改善箇所説明図

農耕トラクタの燃料ホースカバーにおいて、取付ボルトの締付けが不十分なため、当該ボルトが緩むことがある。そのため、そのまま使用を続けるとボルトが脱落し、最悪の場合、カバーが脱落するおそれがある。

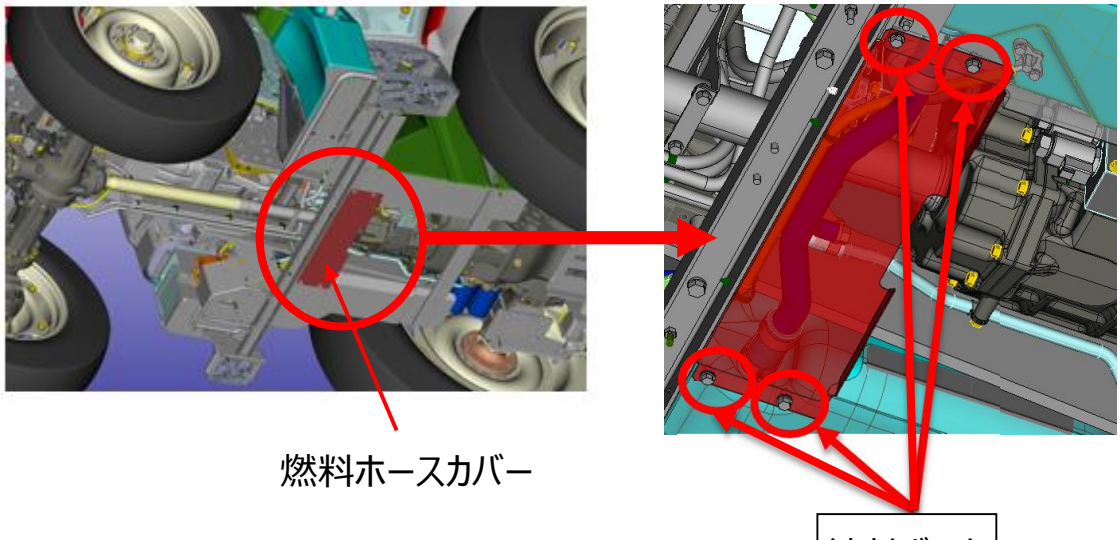
不具合発生箇所

改善内容

全車両、燃料ホースカバーの取付ボルトを規定トルクで締め付ける。
